現行	改定案	備考																				
<p>ウ 沿道の土地利用の状況により、市長が縦断勾配を12パーセント以下とすることが困難であると判断をした場合</p> <p>なお、ここでいう改良とは改良区間の起終点のレベルを変えずに行う斜路の勾配調整をいう。</p> <p>(5)及び(6)に関する経過措置) (略)</p> <p>(3)及び(4)の参考図) (図略)</p> <p>(4)又は(5)の参考図) (図略)</p>	<p>ウ 沿道の土地利用の状況により、市長が縦断勾配を12パーセント以下とすることが困難であると判断をした場合</p> <p>なお、ここでいう改良とは改良区間の起終点のレベルを変えずに行う斜路の勾配調整をいう。</p> <p>(5)及び(6)に関する経過措置) (略)</p> <p>(3)及び(4)の参考図) (図略)</p> <p>(4)又は(5)の参考図) (図略)</p> <p><u>(5)ただし書きの参考図)</u></p> <p>ア 既存の公道の交差部に設けるもの</p> <table border="1" data-bbox="1406 554 2585 1234"> <thead> <tr> <th>(参考図1)</th> <th>(参考図2)</th> <th>(参考図3)</th> </tr> </thead> <tbody> <tr> <td>交差する道路が、いずれも既存の公道の場合</td> <td>交差する道路が、既存の公道及び既存の私道(公道ではない道路)の場合</td> <td>交差する道路がいずれも既存の私道(公道ではない道路)の場合</td> </tr> <tr> <td>  </td> <td>  </td> <td>  </td> </tr> <tr> <td>すみ切り部分において交差する道路がいずれも既存の公道(既存の公道を拡幅し、拡幅部分の土地を横浜市に帰属する場合における、当該拡幅部分を含む)の場合はアに該当する。</td> <td>すみ切り部分において交差する道路のいずれかが私道(公道ではない道路)の場合は、アに該当しない。</td> <td>すみ切り部分において交差する道路のいずれも私道(公道ではない道路)の場合は、アに該当しない。</td> </tr> </tbody> </table> <p>イ 既存の公道(道路法による道路)の屈曲部に設けるもの</p> <table border="1" data-bbox="1516 1318 2475 1999"> <thead> <tr> <th>(参考図1)</th> <th>(参考図2)</th> </tr> </thead> <tbody> <tr> <td>既存の公道の屈曲部の場合</td> <td>既存の私道の屈曲部の場合<

(参考図1)	(参考図2)	(参考図3)																				
交差する道路が、いずれも既存の公道の場合	交差する道路が、既存の公道及び既存の私道(公道ではない道路)の場合	交差する道路がいずれも既存の私道(公道ではない道路)の場合

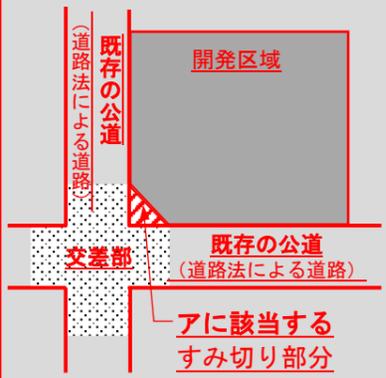
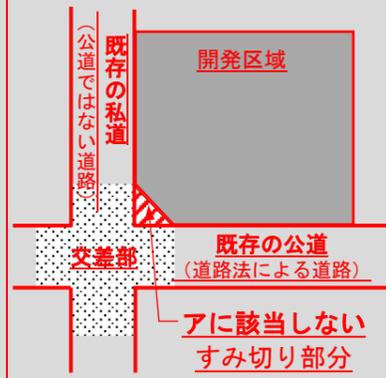
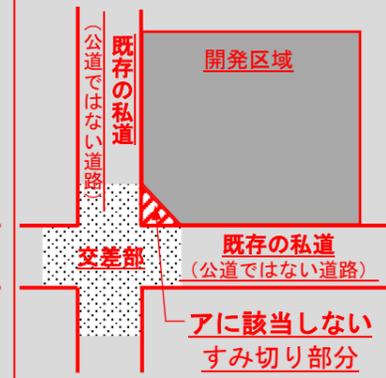
すみ切り部分において交差する道路が いずれも既存の公道(既存の公道を拡幅し、拡幅部分の土地を横浜市に帰属する場合における、当該拡幅部分を含む) の場合は アに該当する。	すみ切り部分において交差する道路の いずれかが私道(公道ではない道路) の場合は、 アに該当しない。	すみ切り部分において交差する道路の いずれも私道(公道ではない道路) の場合は、 アに該当しない。																				
(参考図1)	(参考図2)																					
既存の公道の屈曲部の場合	既存の私道の屈曲部の場合

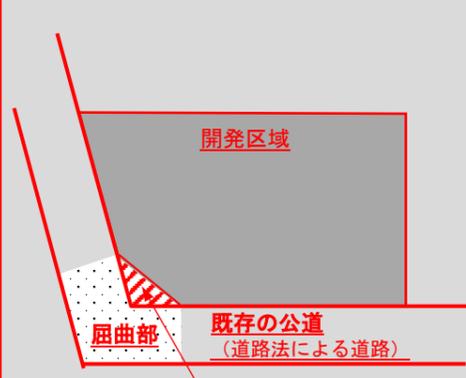
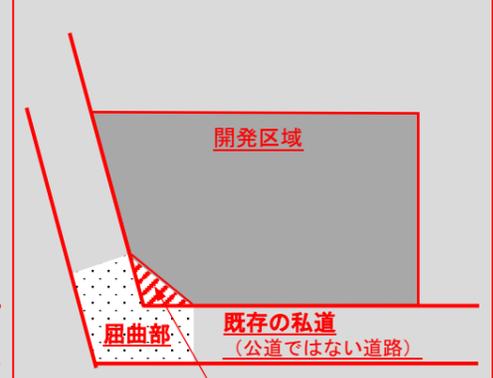
すみ切りを設ける道路が 既存の公道(既存の公道を拡幅し、拡幅部分の土地を横浜市に帰属する場合における、当該拡幅部分を含む) の場合は、 イに該当する。	すみ切りを設ける道路が 私道(公道ではない道路) の場合は、 イに該当しない。
